設楽ダムの本体工事を始めてはいけない

設楽ダム地質調査グループ

1 設楽ダム建設地は活断層の詳細調査が必要である

図1 1' 図1 1の当該リニアメント(線状模様)を見やすくするために白色破線(L)とした。
 平成 29 年度 設楽ダム付替道路関連地質調査業務 報告書, p.7, 図 2.1.2 に加筆

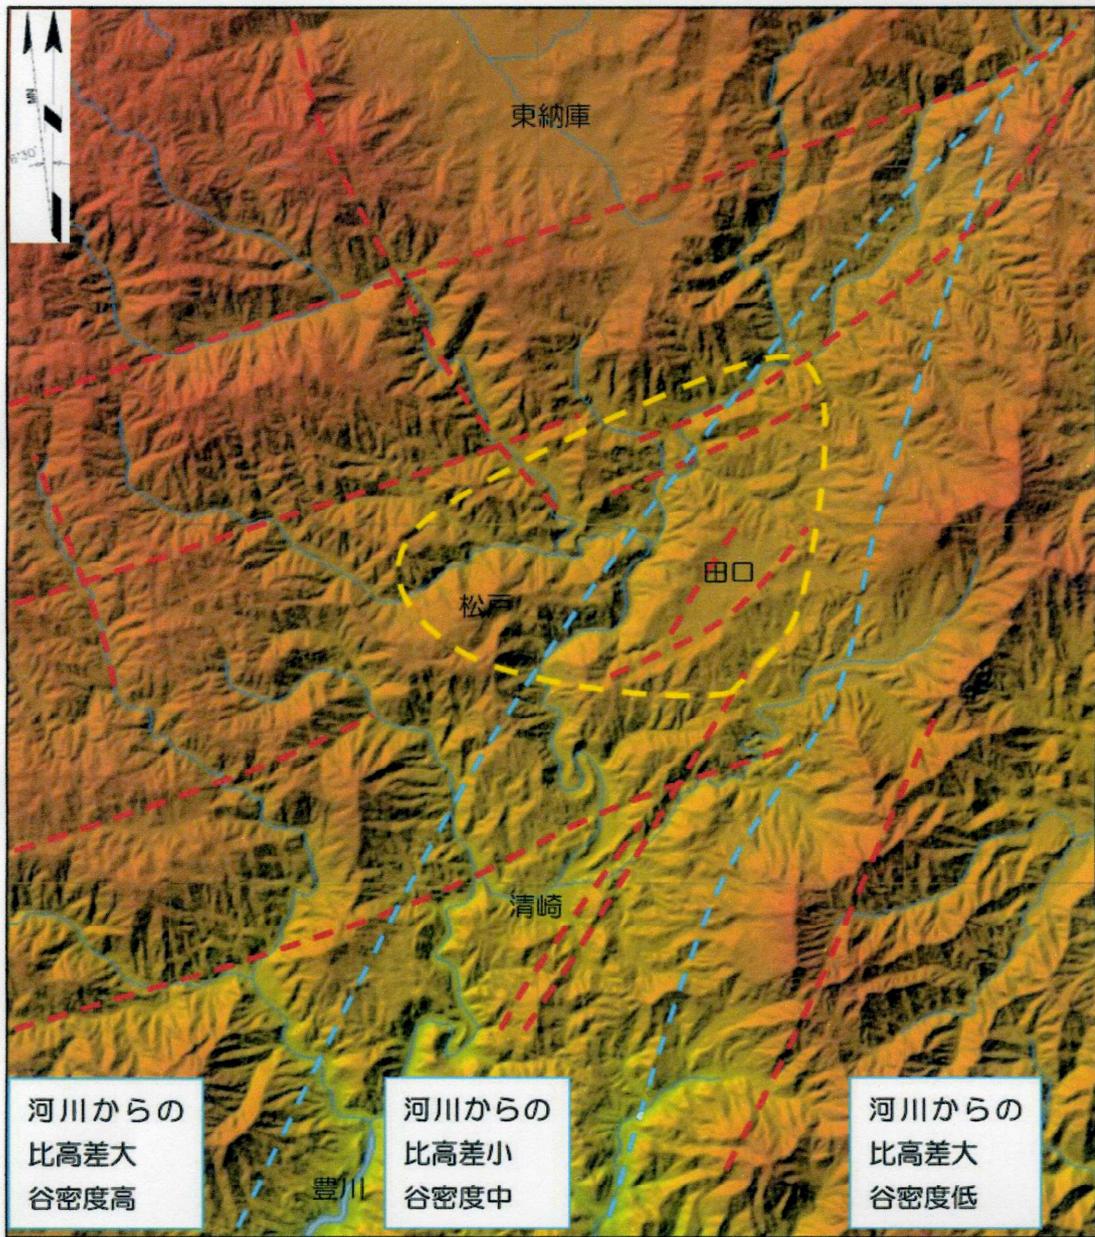
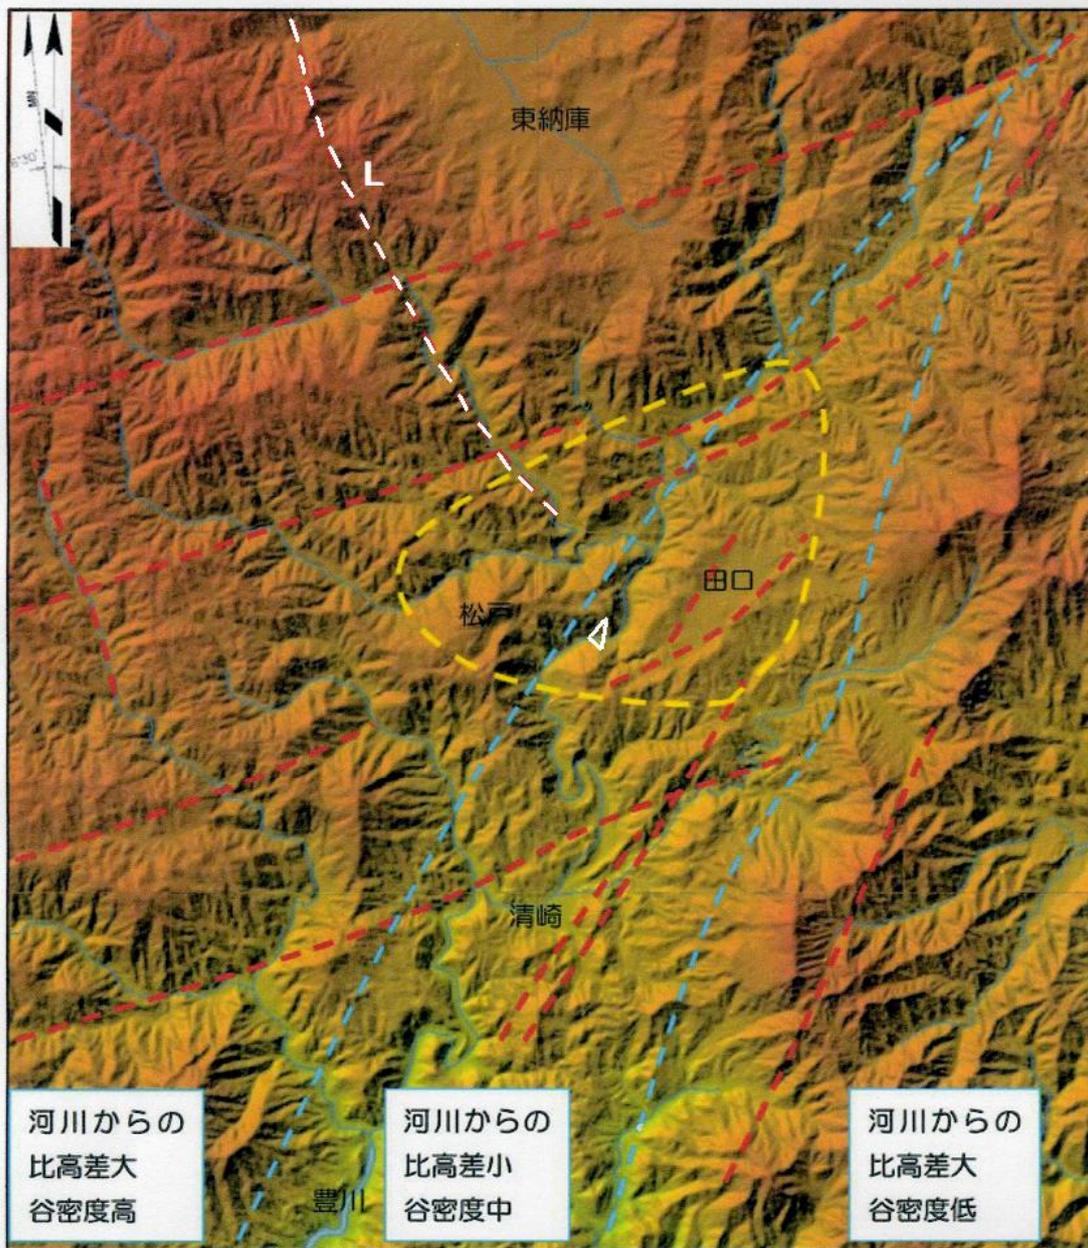
設楽ダム計画地の北西側に、明瞭で長い線状模様(リニアメント)の存在が事業者の平成29年度地質調報告書^(注4)で示された。その線状模様の南東側の延長はダムサイト直近に至ることが分かるが、報告書はそのことには触れずに、ただ図中に目立たない破線で描かれているのみである(図1-1)。図1-1は該当するリニアメントの破線を見やすくし、ダムサイトの位置を加筆したものである。なお、図2は地形を立体視できる産総研の活断層データベース^(注5)の設楽ダム計画地付近であるが、(加筆した二つの矢印の間)に線状模様が読み取れる。

北西-南東走向のリニアメント(L)
 白色破線は、原図の赤色破線を
 白色化した。ダム位置を加筆。

図1 2 産業総合研究所 活断層データベースより、ダムサイト計画地付近の地形
2つの矢印(加筆)の間が、大名倉方面の寒狭川沿いの線状模様に対応する。

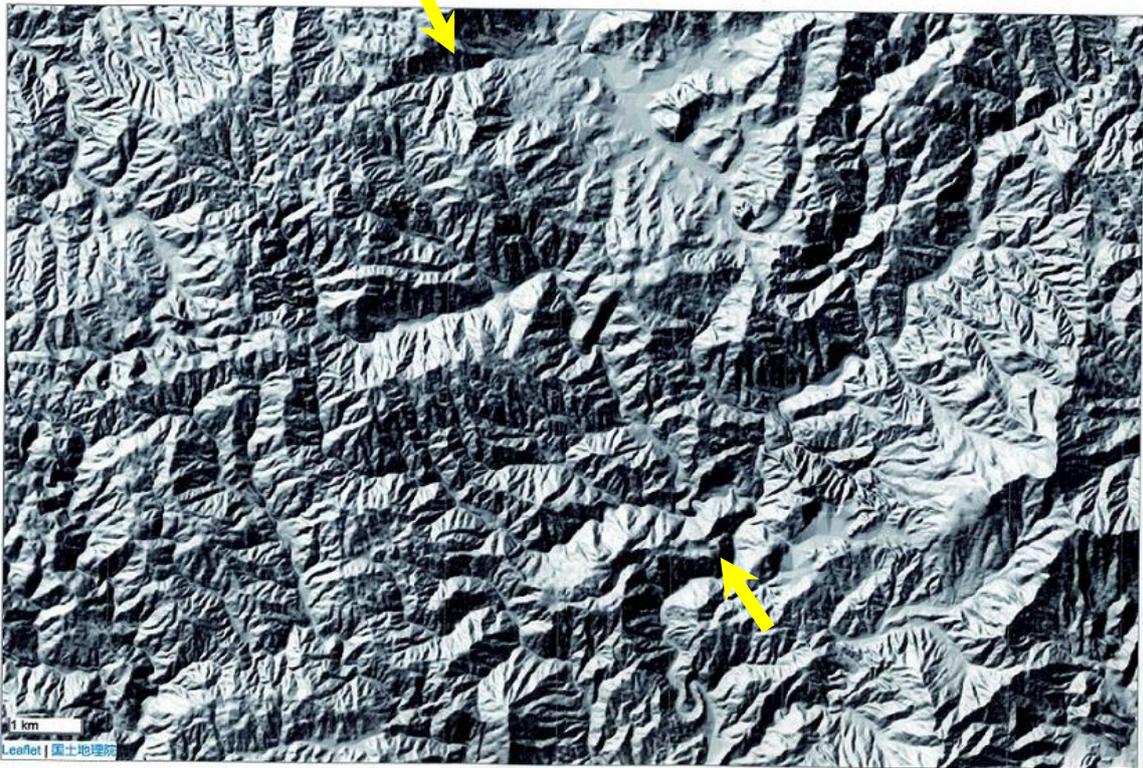
この F- 断層の延長を北北西方向に追ってみると、松戸集落から大名倉方面に向かう。大きく曲流した寒狭川の河道や屈曲した尾根、孤立した丘、鞍部、直線的な凹地、急崖などの特徴的な地形が分布していることが分かる。

図1 4 推定 F- 断層線に沿う地形

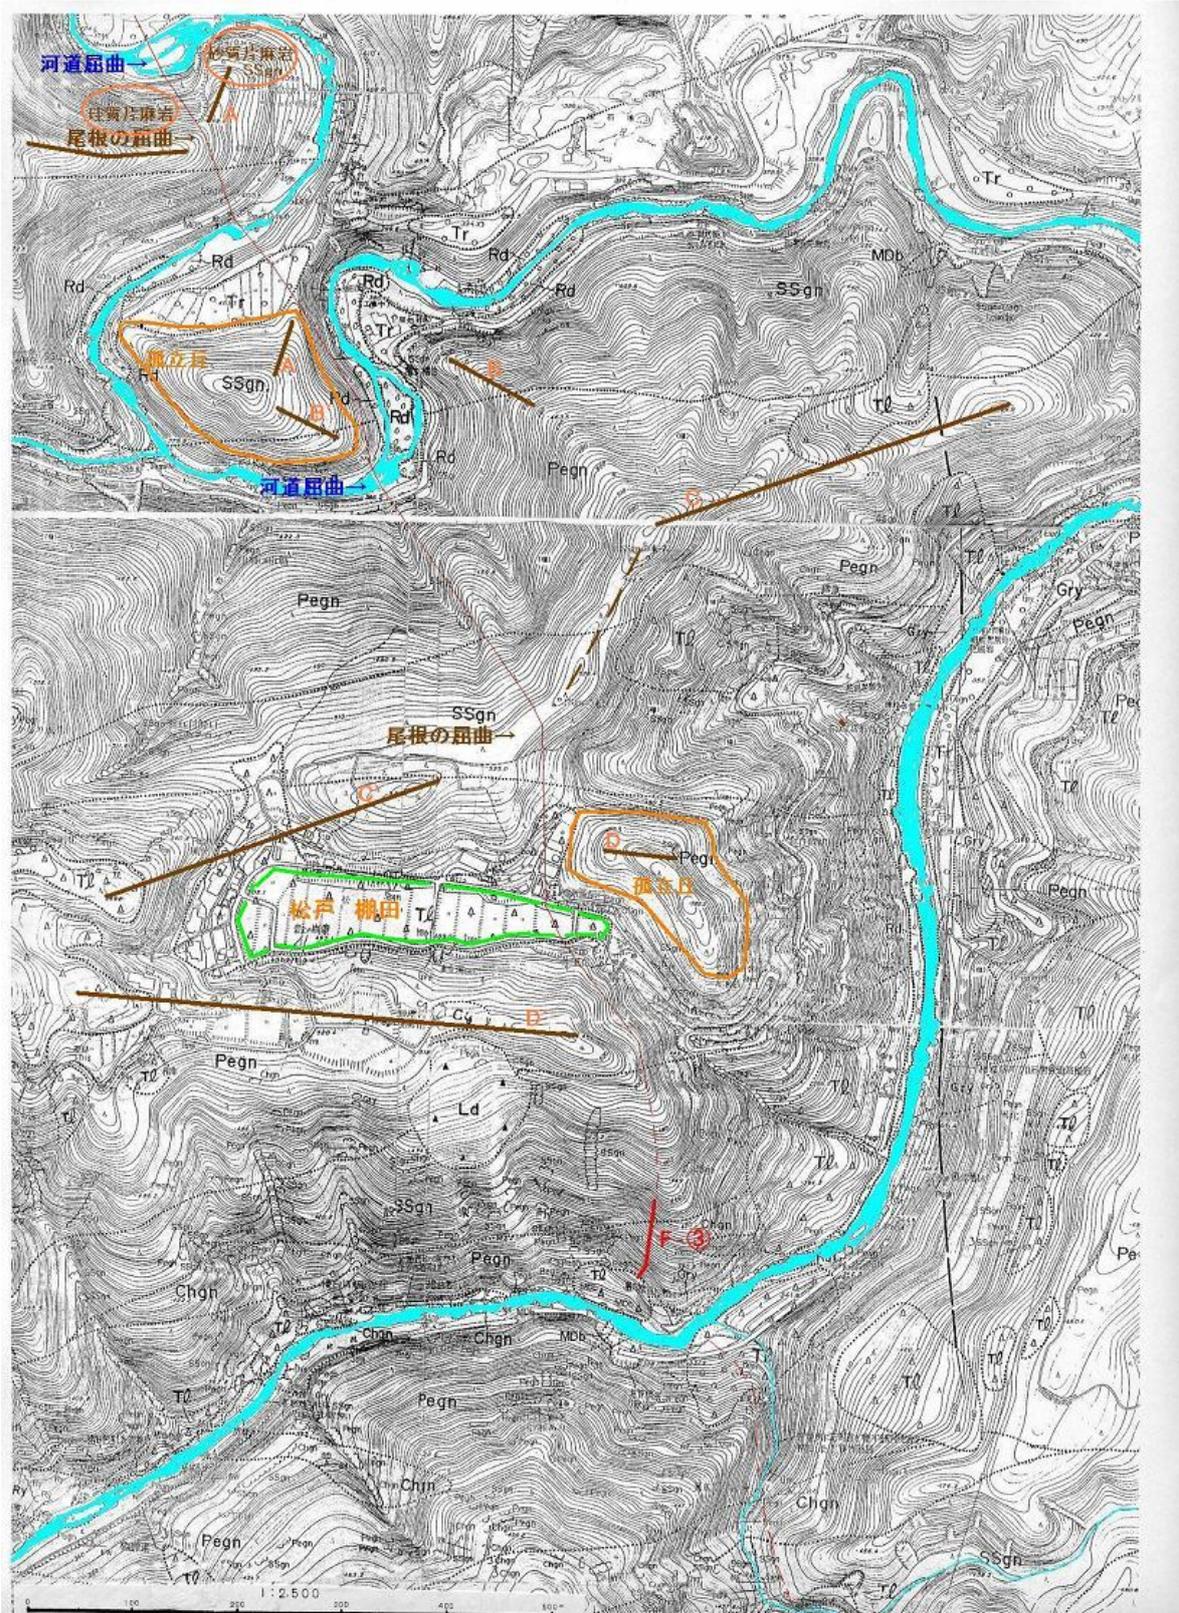
そこで、F- 断層が左横ずれ断層であると仮定して、事業者の報告書^(注7)付図の 2500 分の 1 地質平面図を利用して、詳細な地形を検討してみたところ、尾根の屈曲、孤立丘、河道の屈

曲、遷急線、線状凹地、崩壊地などが推定断層線に沿って分布していることが明らかとなった（図1-4）。これらの地形の中から、尾根の屈曲と孤立丘に着目して、断層の左ずれ活動による地形変動が生じたのか否かを検討した。

その結果、松戸から大名倉にかけての北北西方向で、現在は別々の8本の尾根地形が、推定断層線に沿って約180m（左横ずれを元に戻す方向に）ずらすと、2本ずつの対がほぼ直線に載って4本の尾根筋であったことが示された。また、推定断層線が河道を横切っている2箇所では、明瞭な河道屈曲が生じており、もう1箇所は、河道の右回りから左回りへの変曲点となっている。断層の横ずれ活動に伴って、川の下流側が高標高側に変位する場合に明瞭な河道屈曲が現れる。反対に川の上流側が高標高側に変位する場合には、明瞭な屈曲は現れず、変曲点が現れると判断される。尾根が折れ曲がっているように見える大名倉の露頭を現地踏査した結果では、屈曲部分の尾根の両側ともに岩質は珪質片麻岩で同じように見えるが、ちょうど折れ曲がり部分のおよそ20m程度は表面から見る限り、細礫からなっており、ここをかなりの規模の断層破碎帯が貫いていると推定される。この近傍では、川を挟んで両側に第四期に堆積した段丘面があることから、この一帯は、F-断層が活断層（第四紀断層）であるか否かの検証をする適地と推定される。

図1 5 F- 推定断層線に沿って左横ずれを約 180m セットバックした図

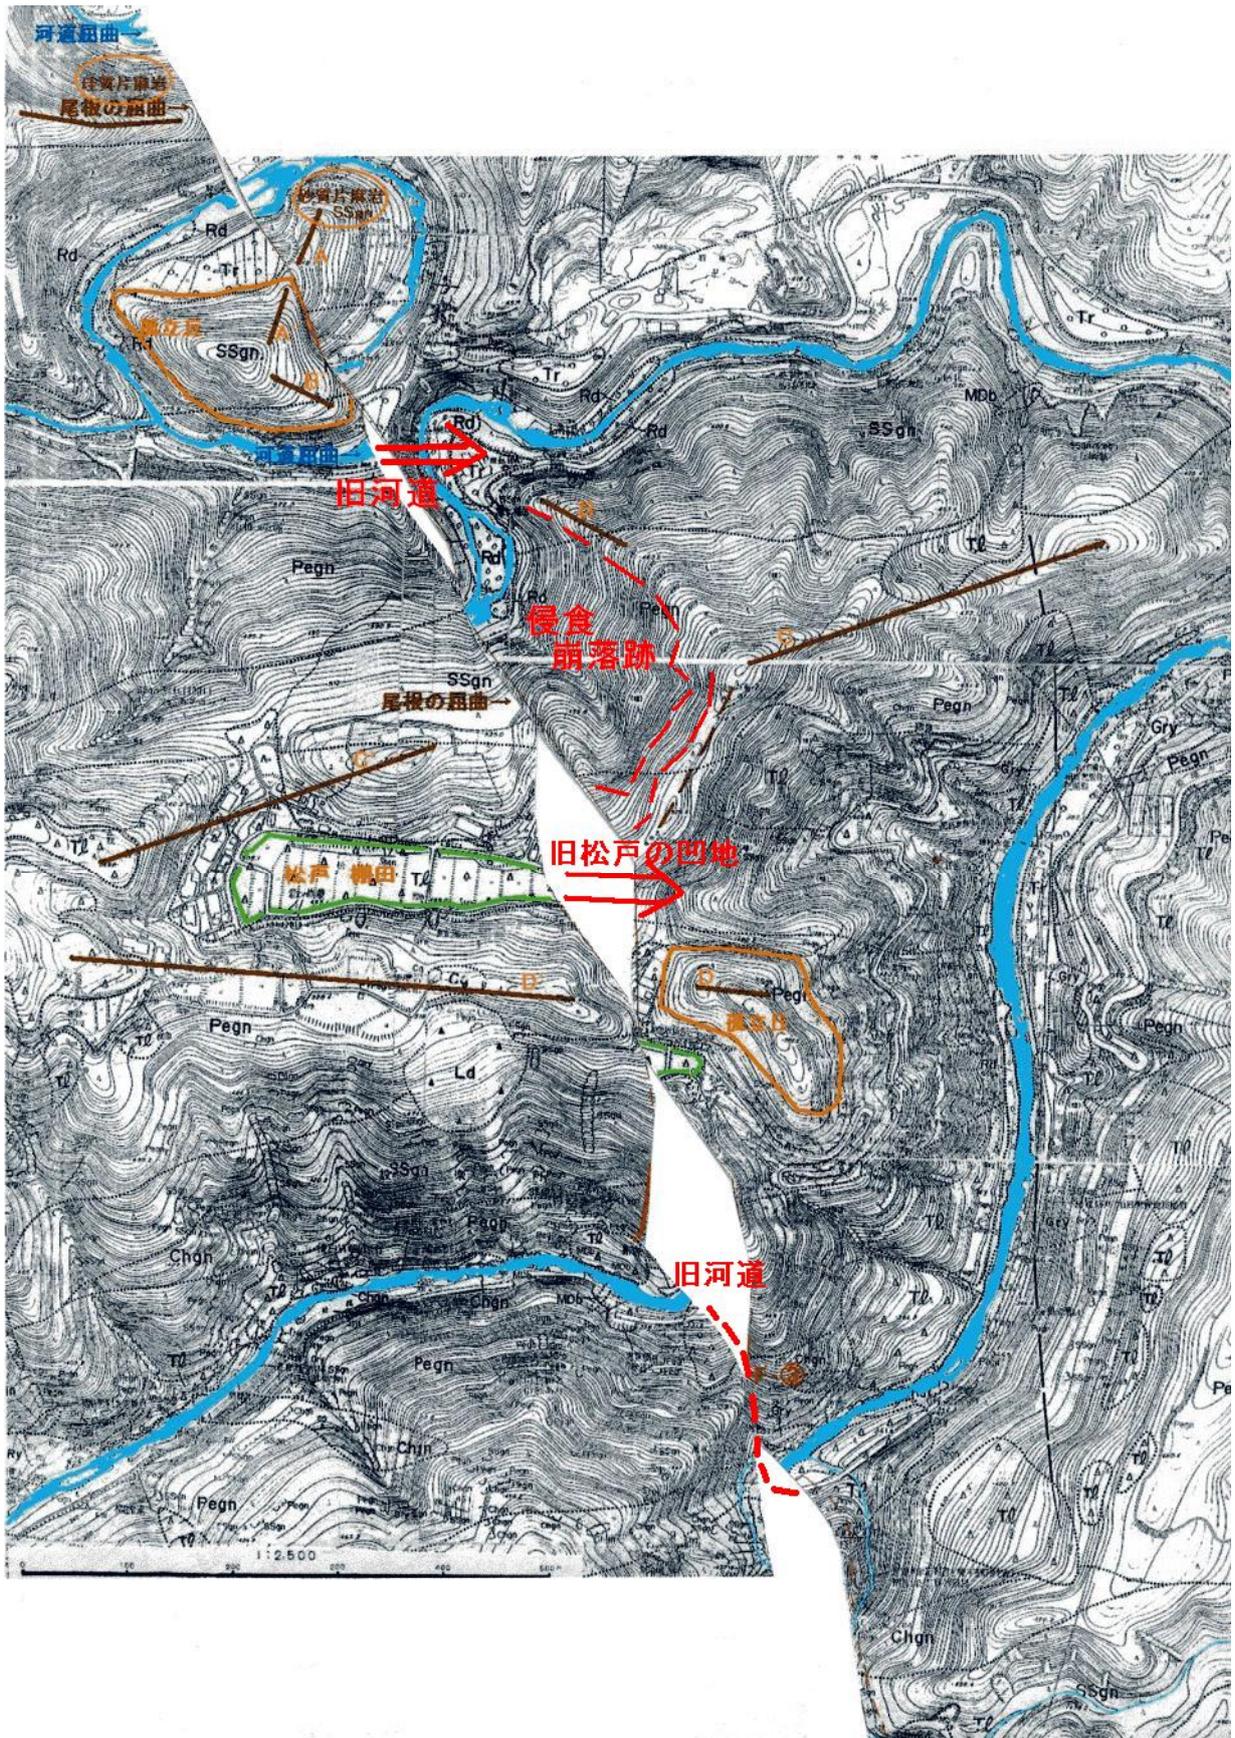
以上の他、ダムサイト直上流の南南東側の延長方向では、ちょうど江ヶ沢が大きく北上して寒狭川に合流している。江ヶ沢は上流部では東から西に向かって流下し、ちょうどこの推定断層線と交差する付近で北向きに大きく方向転換している。およそ180mの左横ずれが生じる以前に戻してみて、ダムサイト直上流の寒狭川の河道が清崎側の山地に埋もれてしまうことになれば、前提となる横ずれ断層の仮説が崩れることになる。セットバックしてみると、この江ヶ沢が北上する区間は、寒狭川の旧河道が回り込んでいた部分に相当し、ちょうどその旧河道の回り込みにほぼ沿う形で断層による横ずれが生じ、旧河道は江ヶ沢の谷筋として残ったものとみなすことができる。したがって、この部分でも横ずれ活断層の存在を否定する材料はない。以上の結果を図1-5に示す。

図1 6 詳細調査 トレンチ実施区域(赤い太線)の提案
国土地理院, 25000 分の 1 地形図に加筆

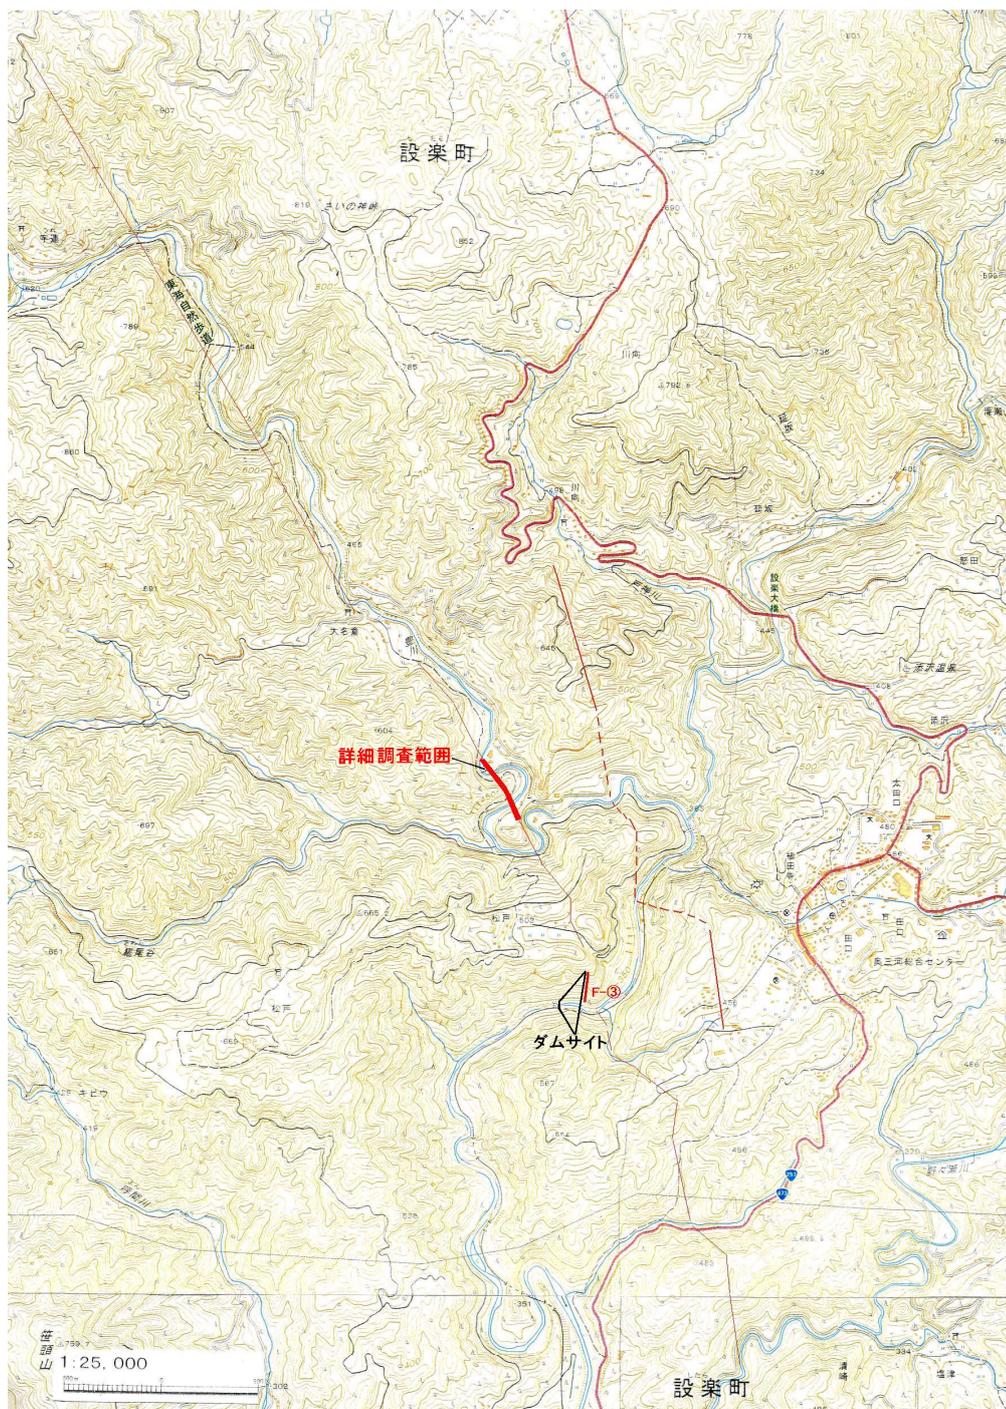
25,000 分の 1 地形図 (図 1 6) 上に調査計画範囲 (設楽町大名倉地区) を示す。この範囲では、寒狭川の 2 箇所の変曲点と 1 箇所の変曲点、尾根の明瞭な屈曲、および寒狭川沿いの 2 箇所の段丘地形を推定断層線が横切っている。トレンチ調査を含めて、断層破碎帯および、段丘変位について、専門家による詳細な調査を行い、断層の運動方向、変位の大きさ、最新の活動時期等について、明らかにするよう提案する。

図2 1 平成 29 年度報告書(注9)の図 2.4.25 K-K'測線地質断面図
 基底断層の上に大規模な岩盤移動体(超巨大地塊)が位置し、さらにその上に複数の移動体(巨大地塊)が載っている。

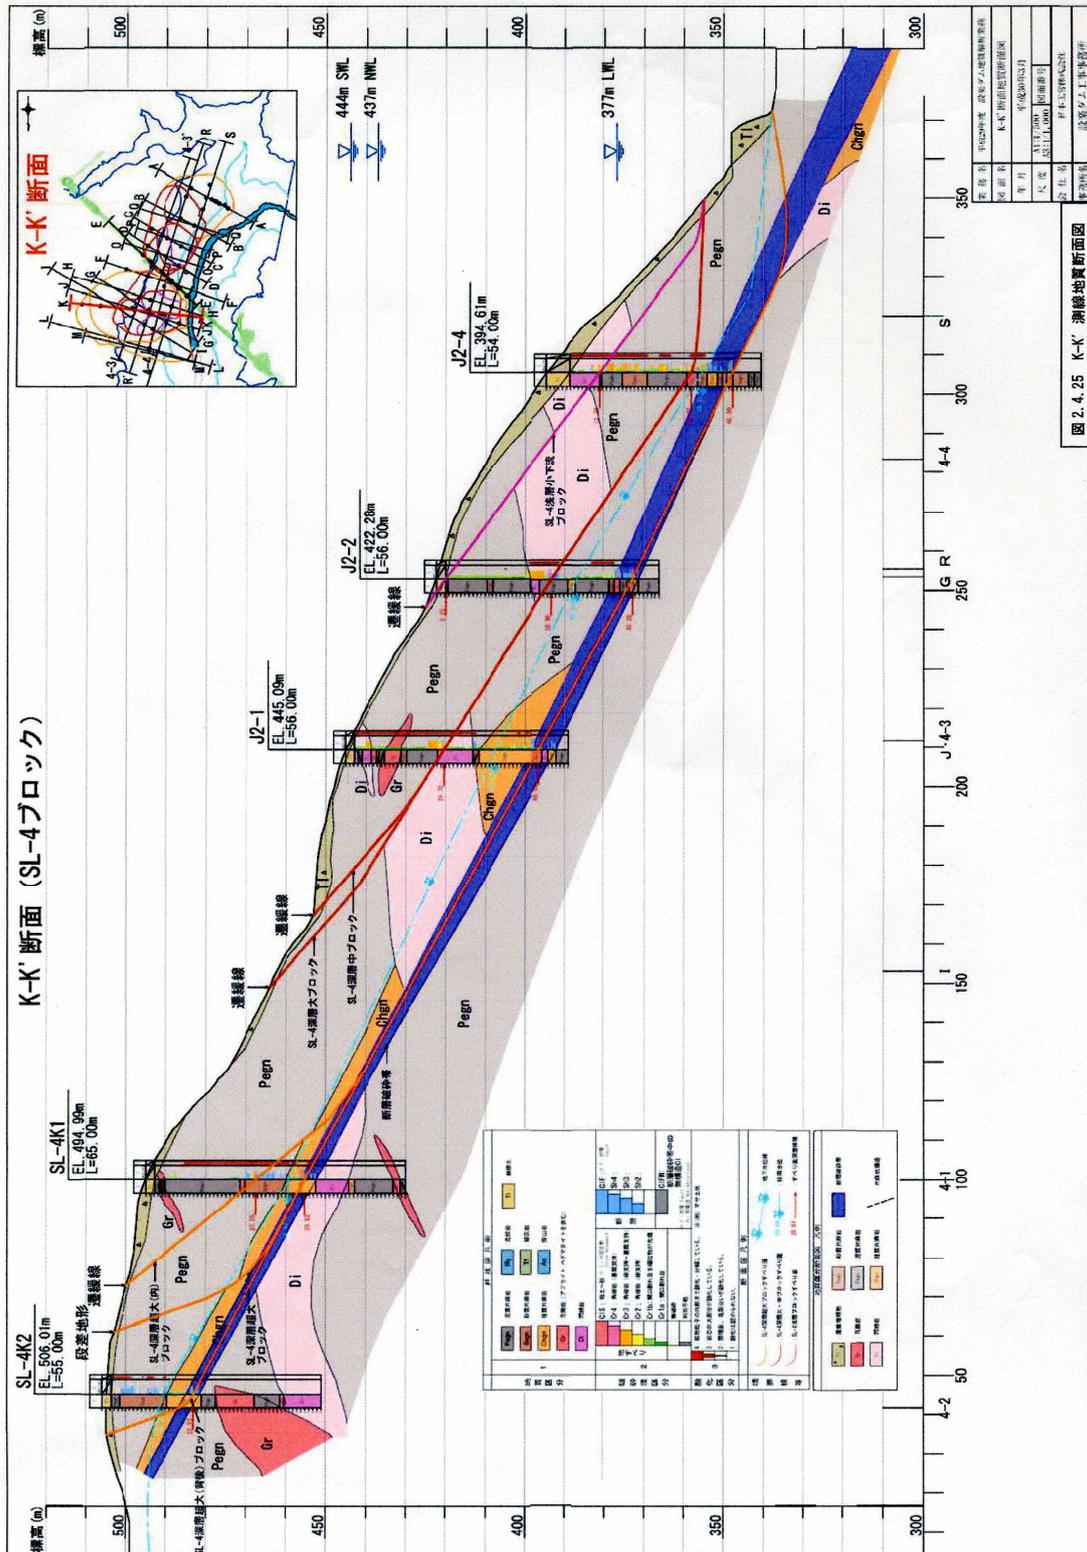
- 1) SL-4 ブロックの基底すべり面をなす北西-南東走向の規模の大きい断層がある。
- 2) 地すべりブロックのボーリング調査によって、斜面には深層すべりの巨大なブロックがいくつも存在する(図2-1)。
- 3) 地すべり地塊のすべり面を成す層の一つに、河川堆積層(第四紀堆積物と考えられる)が確認されたことから、(地質学的に最近の)第四紀に大規模すべりによって巨大な地塊が斜面移動をし、河道を塞いで堰止湖が生じ、段丘堆積層が生じるという出来事があった^(注10)ことが分かる(図2-2)。
- 4) なお、このSL-4 ブロックの基底すべり面をなす断層の走向とほぼ一致するリニアメントが平成5年度報告書^(注11)の図4.7「ダムサイト付近線状模様図」に示されているが、この北西-南東走向のリニアメントには記号番号は付されておらず、活断層の調査対象に含まれなかったことが読み取れる(図2-3)。
- 5) SL-4 ブロックから北西側延長方向でこの基底すべり面となっている断層が寒狭川を横切ると推定される付近で河道が大きく屈曲しており、左ずれの変動地形である疑いがある(図1-6)。

ダムサイトの上流左岸に当たる規模の大きい地すべりブロックSL-4ブロック付近では、さほど遠くない過去に大規模岩盤すべり(いわゆる深層崩壊)が発生してきたことが明らかであり、その基底すべり面は北西-南東走向の断層破砕帯であることが明らかにされていることから、活断層との関係も疑われる。
